中国電力株式会社 審査資料	
資料番号	CL-E-05
提出年月日	令和2年8月3日

島根原子力発電所1号炉及び2号炉において用いた資材に含まれる放射性物質の放射能濃度の測定及び評価方法について

審査基準3.1 評価に用いる放射性物質の選定

審査基準3.2 評価単位

図 - 2 放射化汚染の評価フロー

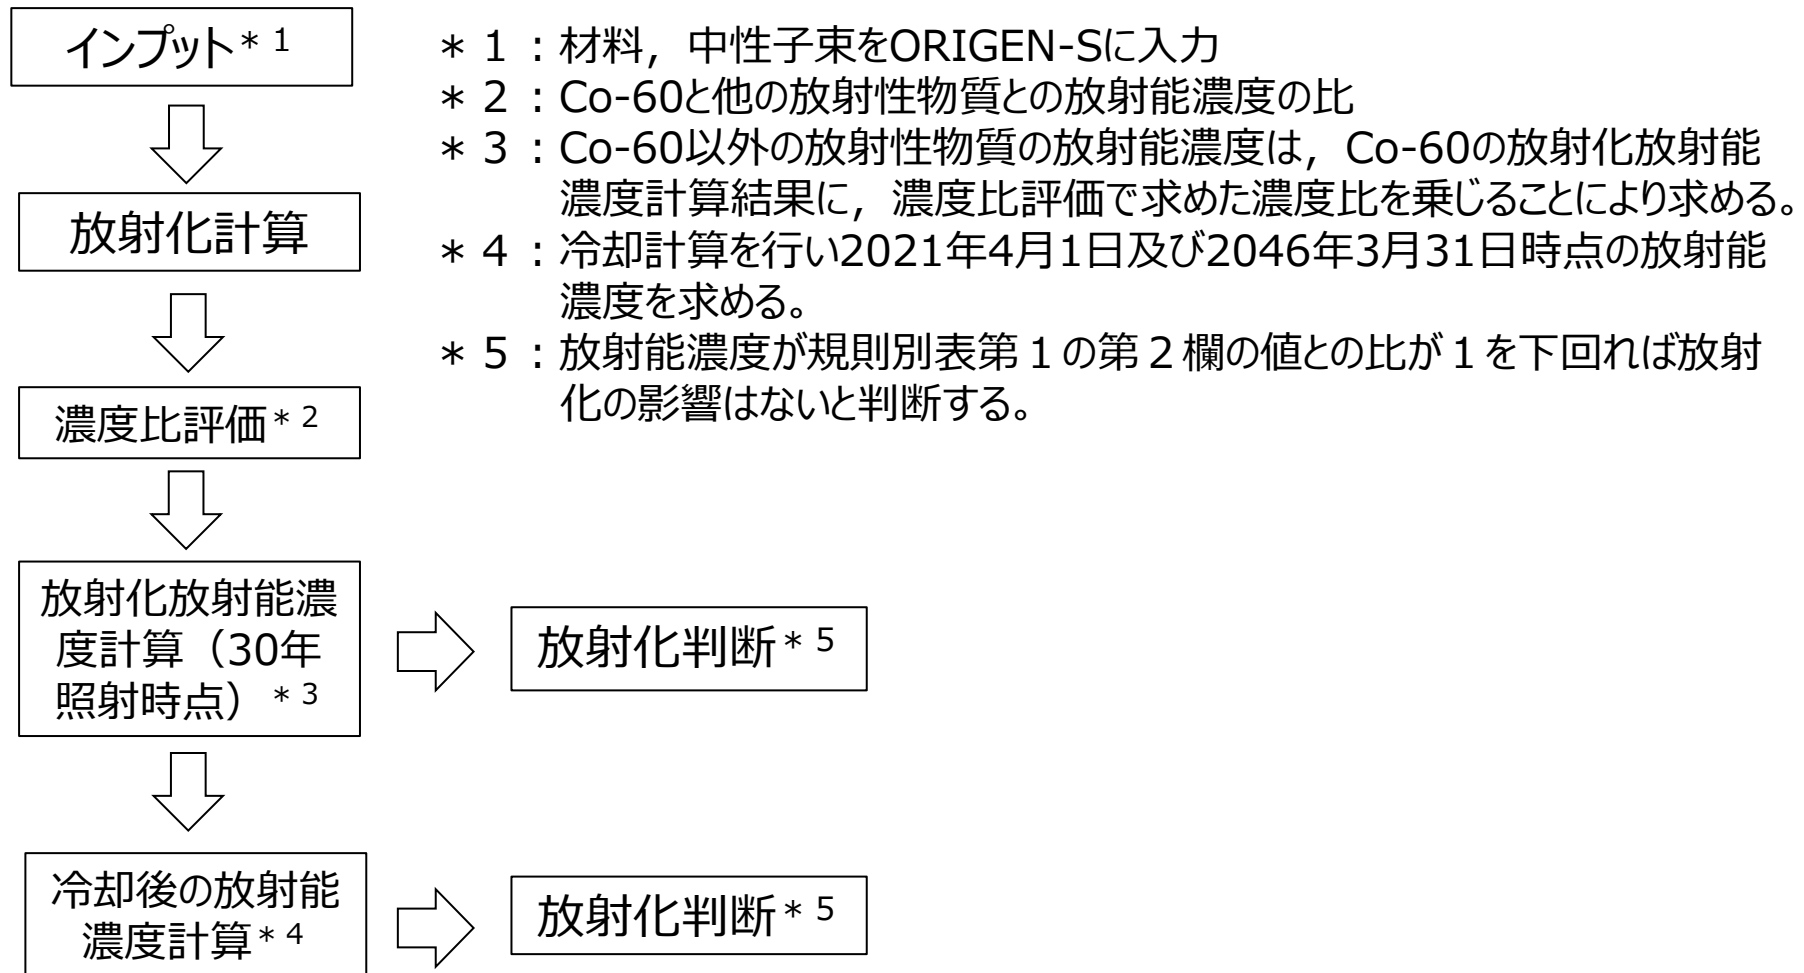
No.	年月日	コメント内容	回答
7	R2.6.8	放射性物質の種類を選定において考慮した汚染のメカニズムについて運転履歴も考慮したうえで説明すること。	本日回答 P12～15
8	R2.6.8	N-17による放射化汚染の影響についても説明すること。	本日回答 P6～10
9	R2.6.8	申請対象物について、対象物の形状やサイズのイメージがわかるように写真等を交えて具体的に説明すること。	本日回答 P2～4
10	R2.6.8	測定対象物の放射能濃度 (Bq/g) を求めるにあたり、計算過程を示すこと。その中で、対象物の重量の補正や各検出器での測定値の扱いを説明すること。	後日回答
11	R2.6.8	検認後のクリアランス対象物が汚染の恐れのある場所を通過する可能性があるが、追加的汚染が発生しないことの担保の方法を説明すること	後日回答
12	R2.6.8	B区域の中にA区域を設定する方法についてパーテーションで区切る程度でB区域の中にA区域を設定できるのか、その考え方を説明すること	後日回答

No.	年月日	コメント内容	回答
20	R2.6.26	放射化汚染の影響について説明すること。	本日回答 P6~10
21	R2.6.26	検認後のクリアランス対象物が汚染の恐れのある場所を通過する可能性があることについて、追加汚染が発生しない方法を説明すること。	後日回答
22	R2.6.26	B区域の中にA区域を設定する方法および考え方について説明すること。	後日回答
23	R2.6.26	測定装置の性能確認においてクリアランスレベル近傍の模擬線源を用いた確認結果を説明すること。	後日回答
24	R2.6.26	データ処理における不確かさについて放射能濃度を求める計算過程を明確に説明すること。	後日回答

設定した前提条件により放射化汚染を評価する。なお、放射化汚染の評価は計算評価である。

放射化計算による材質の入力条件として、元素組成を設定する。ダイヤフラム及び低圧内部車室のそれぞれに材質を設定する。

放射能濃度確認対象物の中性子束評価は、島根1, 2号炉タービン建物で行った中性子線量による測定結果*¹と比較し、計算結果*²が測定結果を上回ったことからN-17による放射化の影響がないことを確認した。

冷却後の放射能濃度は、半減期により減衰を考慮して計算する。冷却計算のタイミングは、放射能濃度確認対象物の測定及び評価を開始する時点と完了する予定時点である。評価した結果、照射直後～測定評価完了時まで検出された核種は存在しなかった。このため、放射化汚染を考慮する必要がないと評価した。

図－3 評価に用いる放射性物質の選定の評価方法

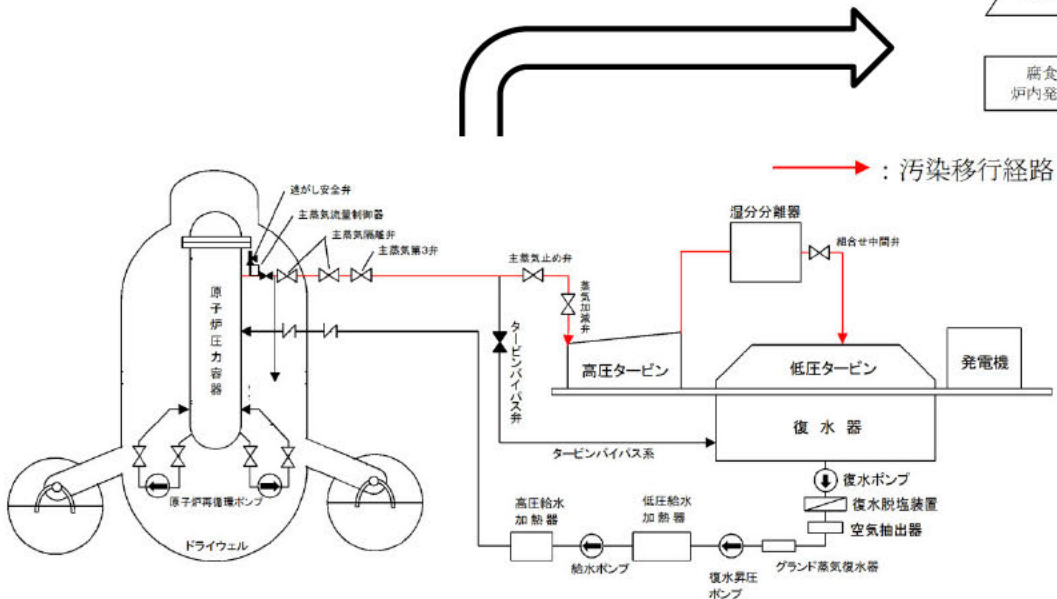
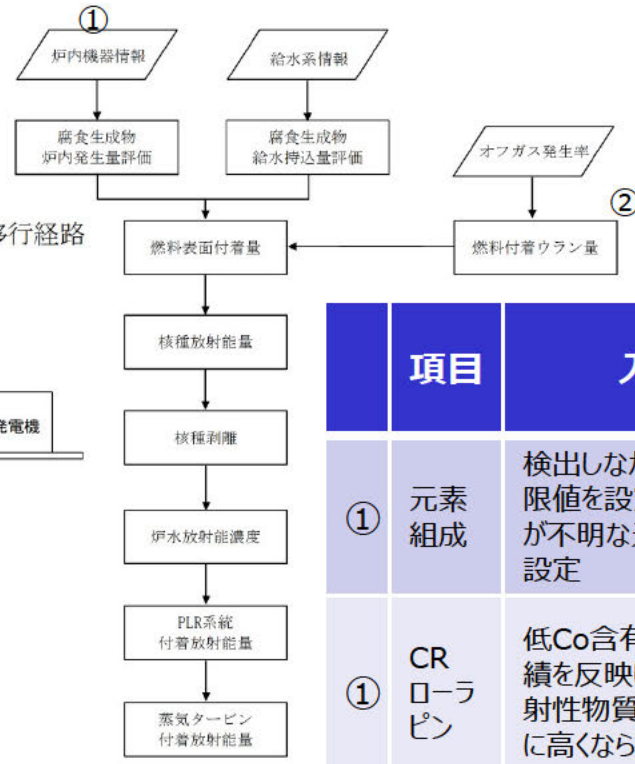
No.	年月日	コメント内容	回答
13	R2.6.8	測定装置の性能確認において、クリアランスレベル相当のものを用いて確認した結果を説明すること。	後日回答
14	R2.6.8	申請書 表5-1 不確かさの計算の過程を説明し、資料構成を分かりやすく見直すこと。	後日回答
15	R2.6.26	審査基準の要求事項に対する結果だけでなく、結果を導き出す根拠、過程を説明すること。その際、公開されている他事業所の既認可内容を参考にすること。	後日回答
16	R2.6.26	拡張不確かさについて1に切り上げている根拠を説明すること。	後日回答
17	R2.6.26	模擬線源で評価した安全率と不確かさ評価の安全率の関係を明確にすること。	後日回答
18	R2.6.26	検出限界値を求めるにあたっては、安全率の寄与を説明することを考慮すること。	後日回答
19	R2.6.26	放射性物質の種類を選定において原子炉の運転状況を考慮した汚染のメカニズム、パラメータ選定理由について説明すること。	本日回答 P12～15

島根 1, 2 号炉の放射性物質の汚染移行経路を考慮した計算（評価フロー）により、放射能濃度確認対象物の付着放射エネルギーを求める。

*：放射性物質が幅広く選定されるように元素組成，低Coの材質等の設定を行う。

項目	入力条件*
①	元素組成	検出しなかった元素は検出下限値を設定し，文献等で濃度が不明な元素は1,000ppmに設定
①	CRローピン	低Co含有量のCFAの使用実績を反映し，Co-60が他の放射性物質に対し，比率が過度に高ならないように評価
②	燃料付着ウラン量	全量が燃料表面上に吸着するとしウランの燃料表面付着量を評価
